De positie van de sneltram binnen een duurzaam-veilig verkeerssysteem

R-2002-9

Veiligheidstoets verlenging Amstelveenlijn

Afbeelding 1. Het tracé van de verlengde Amstelveenlijn.

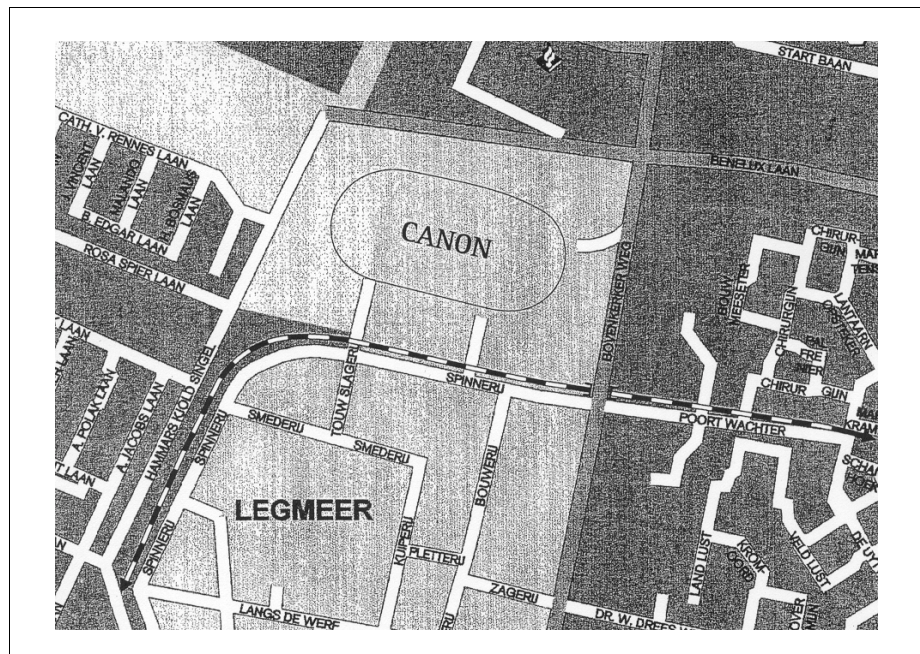
Het tracé van de verlengde Amstelveenlijn heeft ter plaatse van de Spinnerij een zijligging, waarbij de sneltrambaan ten noorden van de Spinnerij ligt. Het sneltramtracé ligt hierbij tussen de Spinnerij en het langs de Spinnerij gelegen eenzijdige fietspad.

Het tramtracé kruist op deze plaats de twee uitritten van het bedrijfsterrein van Canon op de Spinnerij. Tussen de twee kruispunten is de tramhalte Spinnerij geprojecteerd.

Het sneltramtracé kruist de Bovenkerkerweg door middel van een verkeers-tunnel voor tramverkeer en langzaam verkeer. De tramtunnel wordt ten oosten van de beide uitritten beëindigd. De tunnelbak heeft een totale lengte van ongeveer 300 m., waarvan 50 m. gesloten.

Bij de oostelijke uitrit wordt het uitzicht op een uit oostelijke richting naderende tram echter beperkt door de tunnelconstructie. Indien een naderende sneltram zich uit deze naderingsrichting op een afstand van 70 m. voor de kruising bevindt, steekt slechts het bovenste deel van de tram (bovenste 60 cm. van voertuig en pantograaf) boven de tunnelwand en het daarop geplaatste hek uit. De koplampen van de tram zijn voor een opgesteld voertuig pas waarneembaar als de tram zich op een afstand van 60 m. vóór het kruispunt bevindt. De zichtbaarheid van de tram is derhalve met name bij duisternis beperkt.

Geconcludeerd kan worden dat de gelijkvloerse kruising van de sneltram-baan door de twee toegangen van het parkeerterrein van Canon niet duurzaam-veilig zijn. Zelfs indien de DV-ontwerpprincipes niet zouden worden gehanteerd, is de verkeersveiligheid van het kruispunt van de sneltram-baan met de oostelijke toegang tot het parkeerterrein onvoldoende, doordat zichtafstanden beperkt zijn.

Te overwegen is de oostelijke uitrit op de Spinnerij geheel te laten vervallen. De personenauto's die deze uitrit momenteel gebruiken zouden dan de inrit op de Bovenkerkerweg en de westelijke uitrit op de Spinnerij moeten gaan gebruiken. Het vrachtverkeer zou in deze oplossing gebruik blijven maken van de westelijke uitrit op de Spinnerij. Deze oplossing is niet optimaal duurzaam-veilig, omdat sprake blijft van een gelijkvloerse kruising van de westelijke uitrit op de Spinnerij met het sneltramtracé.

Het knelpunt kan worden opgelost door de toegangen tot het parkeerterrein te verplaatsen naar de Hamarskjöldsingel. De toeritten hoeven de trambaan niet te kruisen en ook het vrijliggende fietspad langs de Spinnerij hoeft niet te worden gekruist.

Een andere mogelijkheid het knelpunt op een duurzaam-veilige manier op te lossen is het realiseren van ongelijkvloerse kruising van de toegangen van het parkeerterrein en het sneltramtracé. Door de tunnel onder de Bovenkerkerweg verder door te trekken in westelijke richting, kunnen de toegangen ongelijkvloers worden uitgevoerd. Het betreft hier uiteraard een kostbare oplossing. Een probleem bij deze oplossing is het feit dat de Bovenkerkerweg een waterkerende functie heeft. Het verlengen van de tunnel stuit hierbij op technische bezwaren, omdat de in het ontwerp aanwezige kanteldijken hierdoor worden doorsneden door de tunnel.
